ADDENDA #2

TITRE DU PROJET:
**CONDUITE D'ALIMENTATION
AQUEUDUC,
6100 ROYALMOUNT, MONTRÉAL**

NO. DU PROJET: 2017-051

ADDENDUM #2

PLANCHE NO.:
C-002

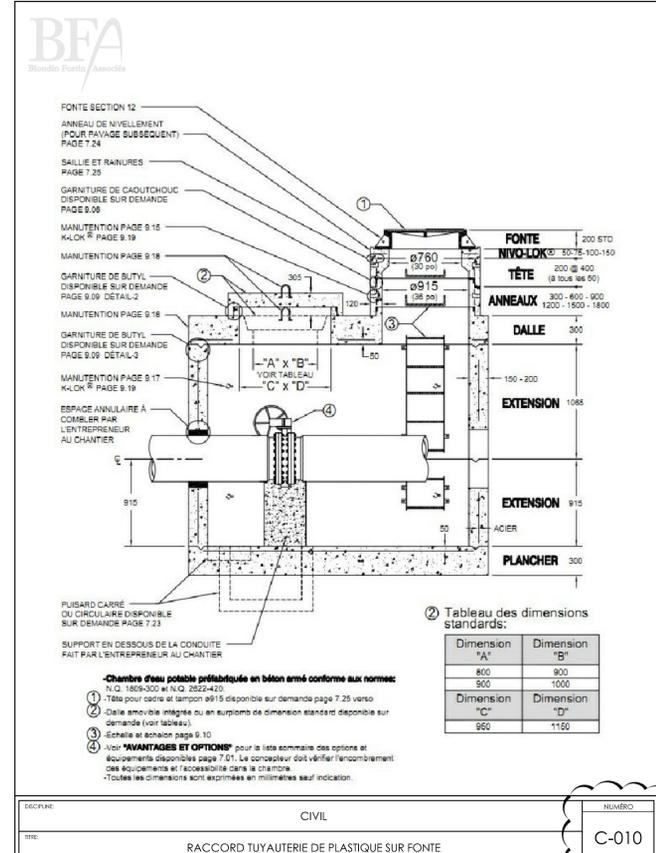
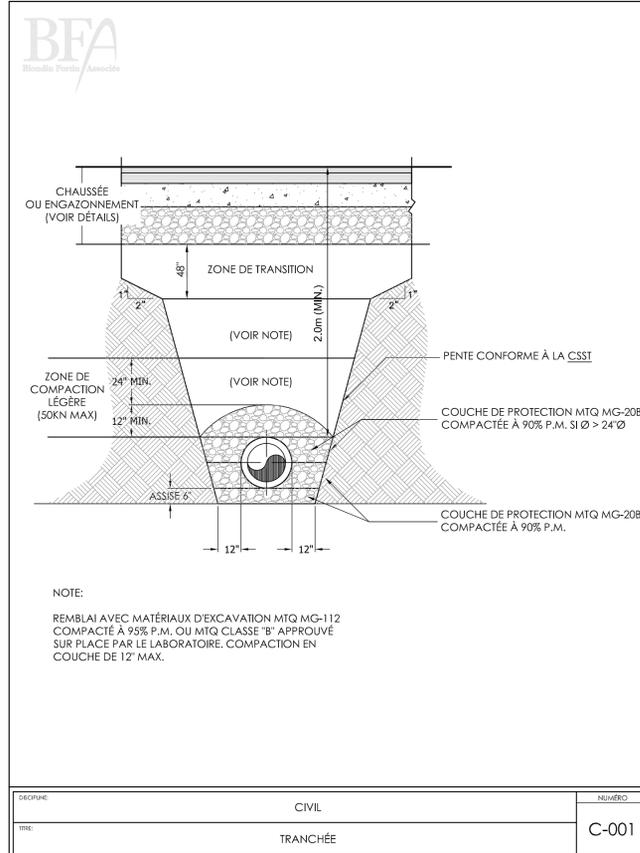
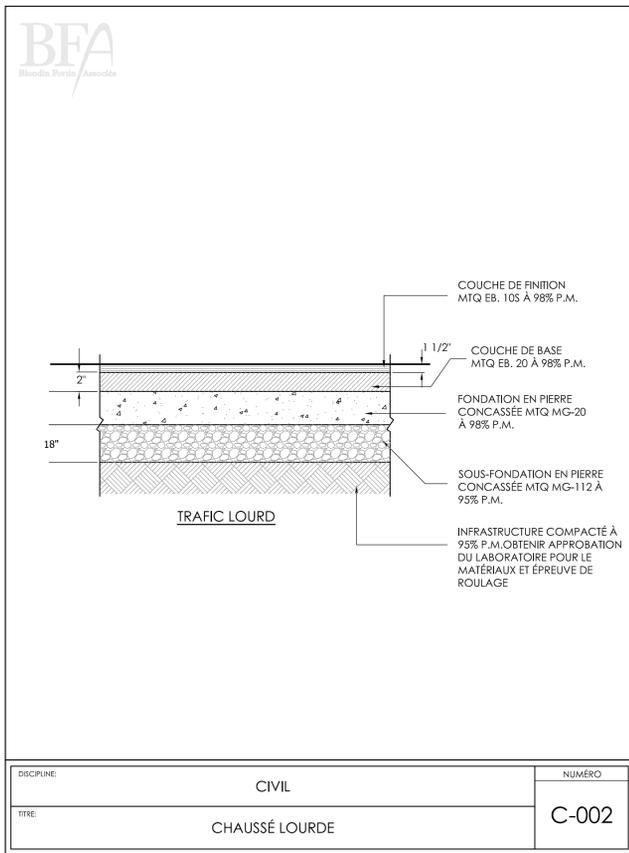
- a. En plus des travaux déjà énumérés, les travaux comprennent, sans s'y limiter, la fourniture et l'installation de toute la tuyauterie, les raccords et les appareils du train de valve du compteur d'eau, à l'exception du compteur d'eau qui sera fourni par la Ville de Montréal et installé par l'Entrepreneur.

- a. Coordonner les travaux avec la Ville de Montréal en ce qui a trait aux coupures d'eau, fermetures et ouvertures de valves, et à l'obtention et l'installation du compteur d'eau à proprement dit.
- b. Dans l'éventualité où le compteur ne serait pas disponible pour l'installation au moment requis, installer une section de conduit bridée (spool) de dimensions appropriée en attendant que le compteur soit disponible.
- c. Lorsque le compteur sera disponible, remplacer la section de conduit bridée (spool) par le compteur.

- a. Tenir compte des modifications aux plans ci-joints, émis pour Addenda ME-01.
 - i. 2017-051_C-001, Addenda ME-01
 - ii. 2017-051_C-002, Addenda ME-01

ÉCHELLE: 1:400
 PLANCHE NO: **C-001**

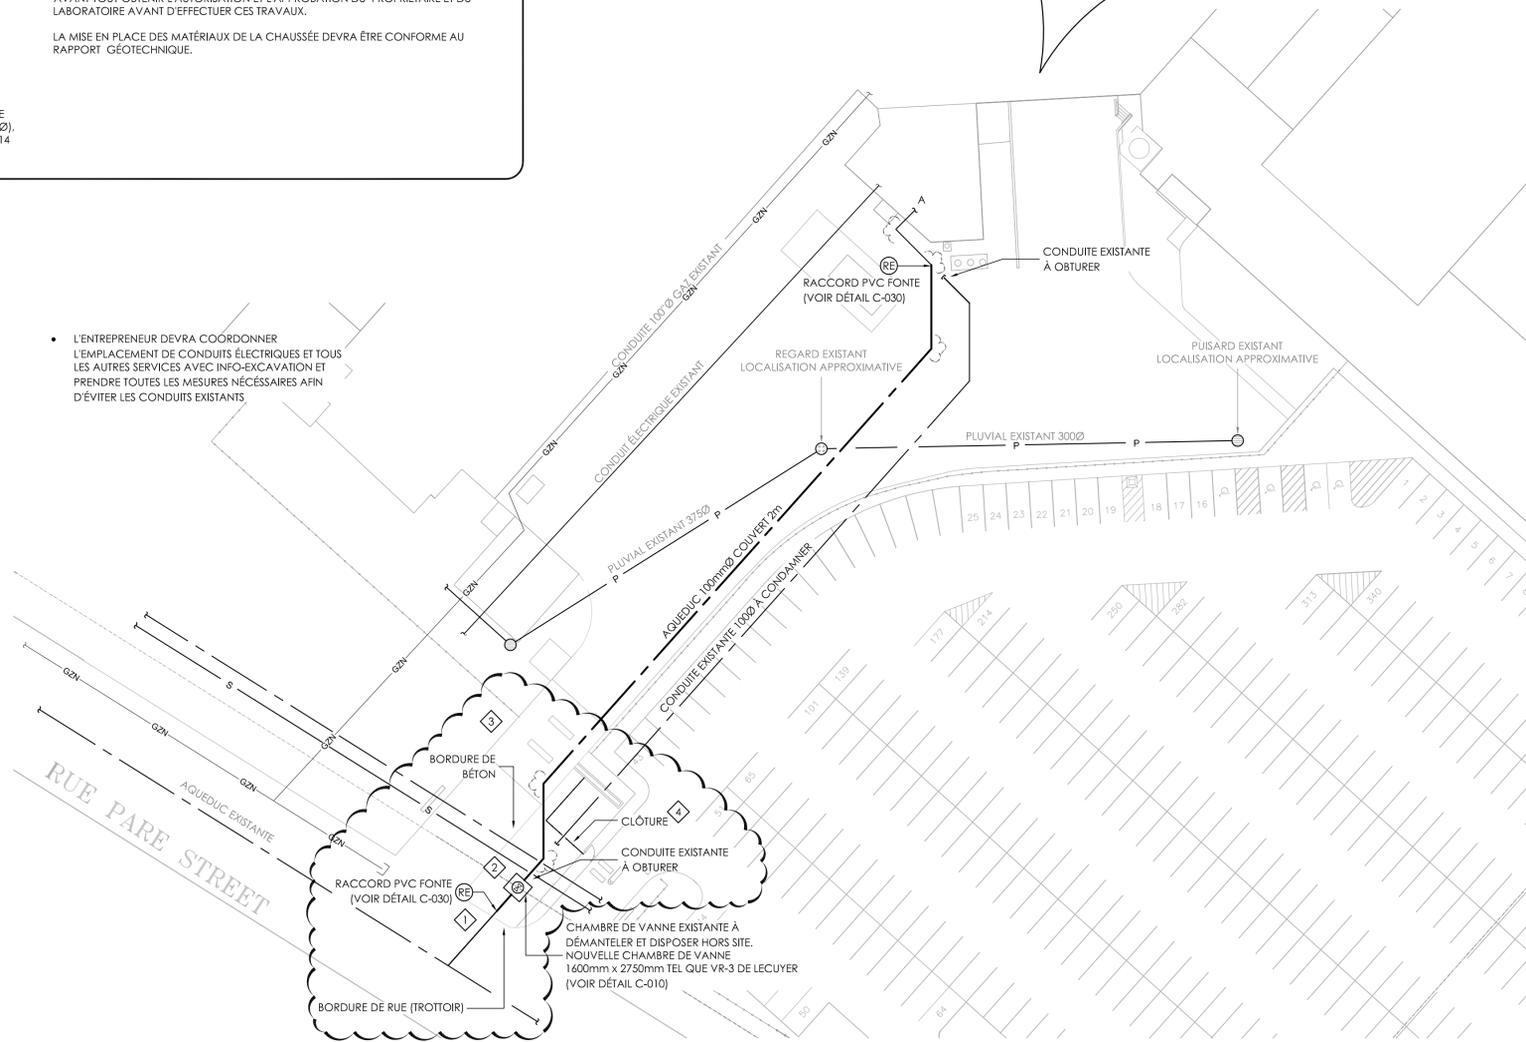
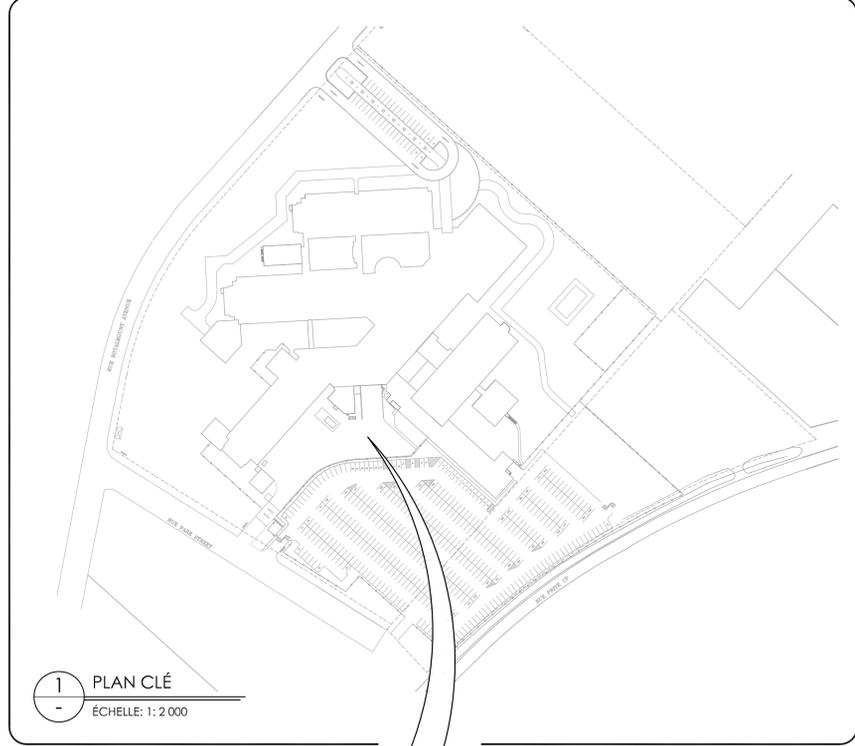
- a. La section de conduite existante qui est inutilisée suite à l'installation de la nouvelle conduit est à désaffecter et laisser en place. Installer un bouchon à chaque extrémité de la conduit désaffectée.

- a. Suite aux travaux d'urgence déjà effectués, il reste une surface d'environ 220 m² qui n'est pas pavée, et qui est à réparer. Nettoyer, compacter, et refaire le pavage là où il a été brisé, sur une surface d'environ 220 m² en plus des travaux d'asphaltage requis pour l'exécution du present contrat.

- NOTES:**
- LE RACCORDEMENT AU CONDUIT EXISTANT SE FERA À L'INTÉRIEUR DES LIMITES DU TERRAIN, AUCUN TRAVAIL EST NÉCESSAIRE DANS LA RUE.
 - L'ENTRÉE DE LA RÉCEPTION DOIT RESTER LIBRE EN TOUT TEMPS, COORDONNER LES INTERRUPTIONS DE PASSAGE AVEC LE PROPRIÉTAIRE.
 - RÉPARER TOUTE L'ASPHALTE DÉJÀ ENDOMMAGÉ AVANT LES TRAVAUX. PRÉVOIR UNE SUPERFICIE DE 100 pF. COORDONNER LES RÉPARATIONS AVEC LE PROPRIÉTAIRE.
 - ENLEVER ET REMETTRE LA CLÔTURE AU BESOIN.

ÉCHELLE: AUCUNE
PLANCHE NO: C-002

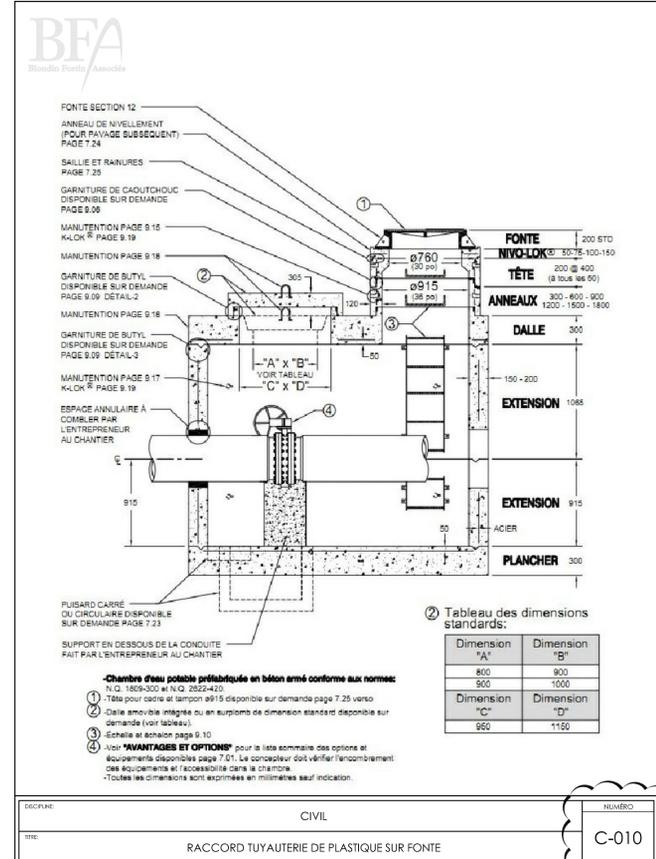
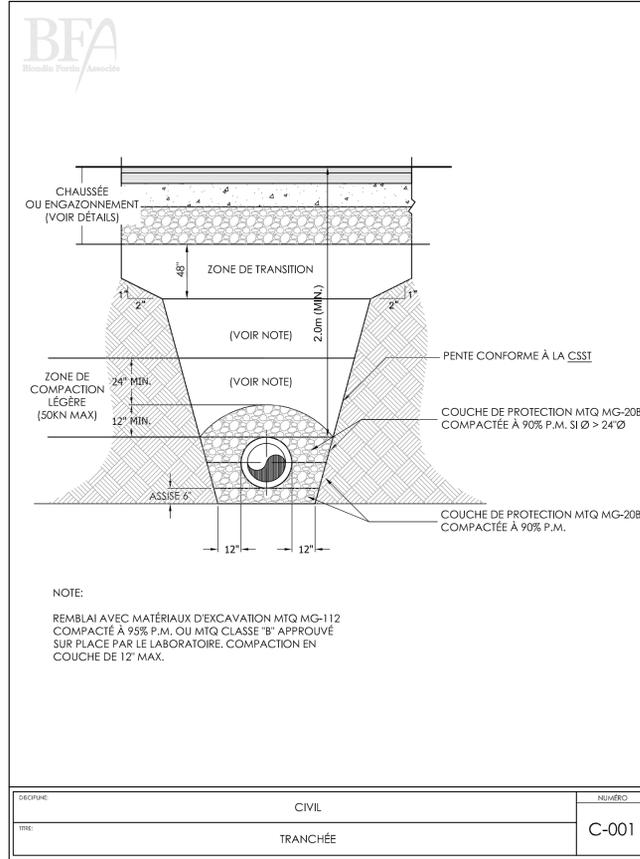
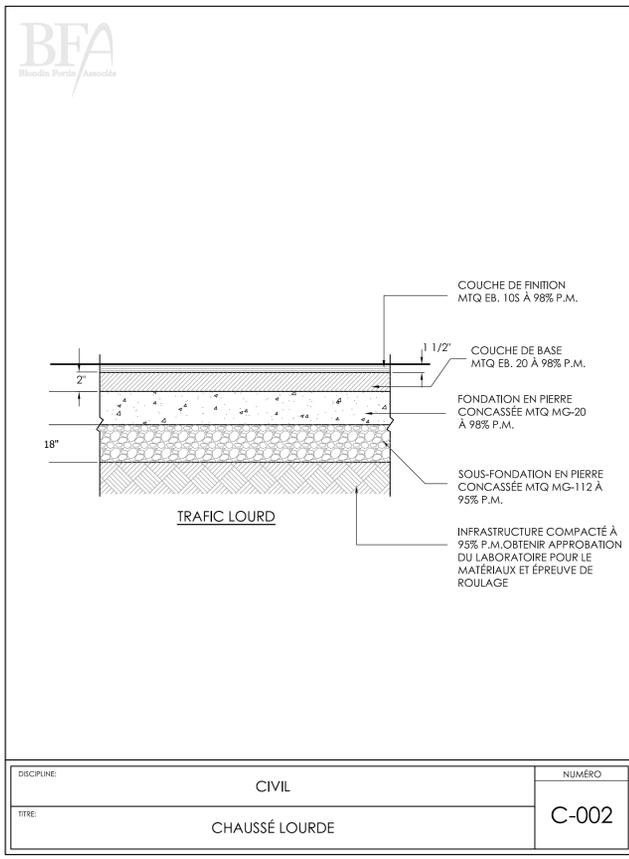
- a. In addition to the items already listed, the work includes, but is not limited to, the supply and installation of all pipes, fittings, and devices for the water meter valve train, except for the water meter itself, which will be provided by the City of Montreal and installed by the Contractor.

- a. Coordinate with the City of Montreal with regard to shutting off the water supply, opening and closing valves, and acquiring and installing the water meter as such.
- b. In the event that the water meter is not available for installation at the set time, install a proper-size pipe spool in the interim.
- c. When the water meter becomes available, remove the pipe spool and install the meter.

- a. Comply with the enclosed plan modifications, issued for Addenda ME-01.
 - i. 2017-051_C-001, Addenda ME-01
 - ii. 2017-051_C-002, Addenda ME-01

PRÉPARÉ PAR: B.BLONDIN ÉCHELLE: 1:400
DESSINÉ PAR: L.P.LALANDE PLANCHE NO:
NO DE PROJET: 2017-051 **C-001**

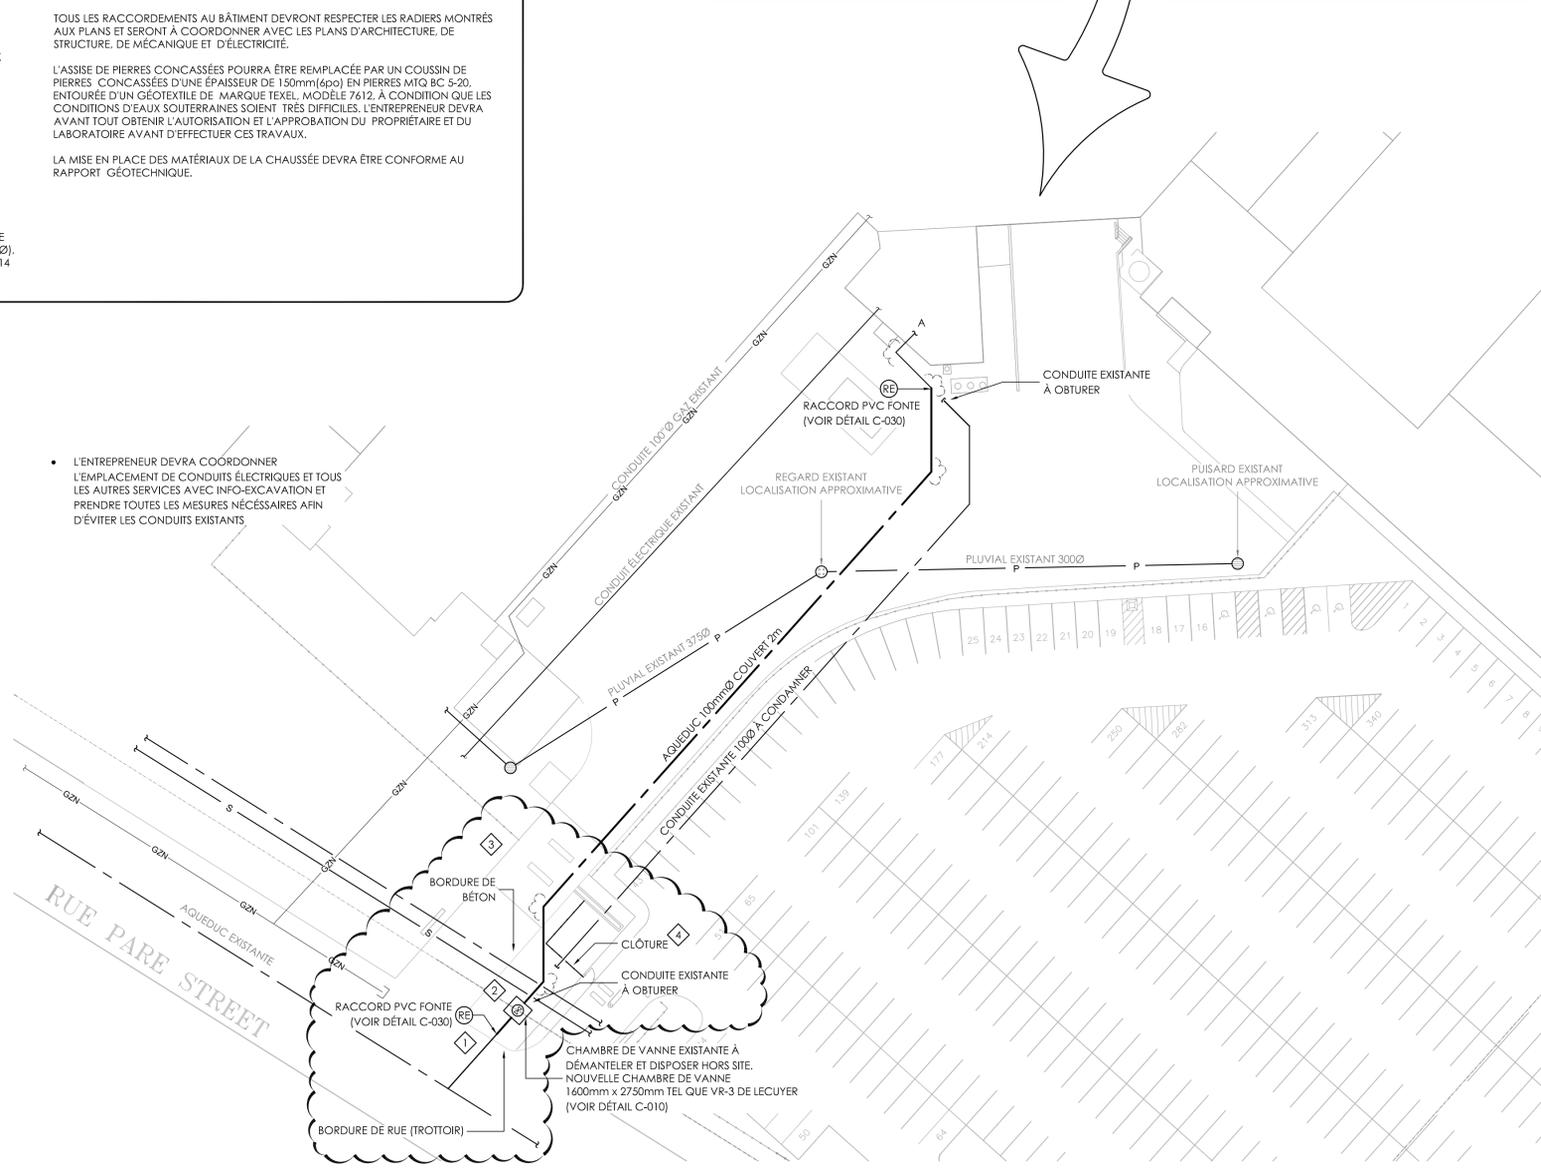
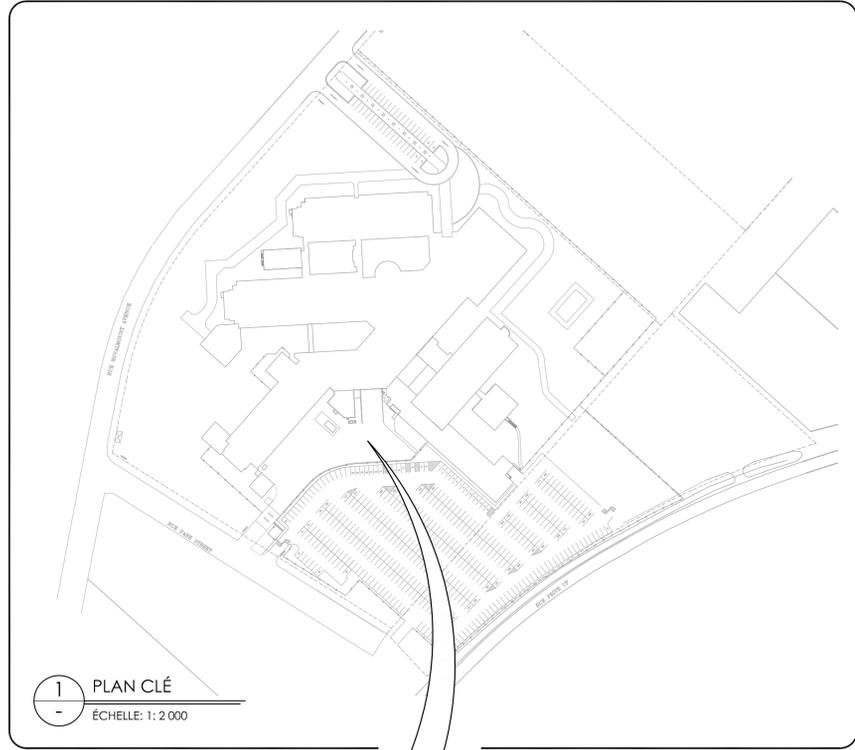
- a. The existing pipe section that will be unused after the new pipe is installed is to be closed down and left in place. Install plugs at each end of the disused pipe.

- a. Following the already completed emergency work, a surface of about 220 m² remains unpaved and should be repaired. Clean, compact, and resurface the pavement where it has been damaged, over an area of about 220 m², in addition to the paving work already required in this contract.

- NOTES:**
- LE RACCORDEMENT AU CONDUIT EXISTANT SE FERA À L'INTÉRIEUR DES LIMITES DU TERRAIN, AUCUN TRAVAIL EST NÉCESSAIRE DANS LA RUE.
 - L'ENTRÉE DE LA RÉCEPTION DOIT RESTER LIBRE EN TOUT TEMPS, COORDONNER LES INTERRUPTIONS DE PASSAGE AVEC LE PROPRIÉTAIRE.
 - RÉPARER TOUTE L'ASPHALTE DÉJÀ ENDOMMAGÉ AVANT LES TRAVAUX. PRÉVOIR UNE SUPERFICIE DE 100 pF. COORDONNER LES RÉPARATIONS AVEC LE PROPRIÉTAIRE.
 - ENLEVER ET REMETTRE LA CLÔTURE AU BESOIN.
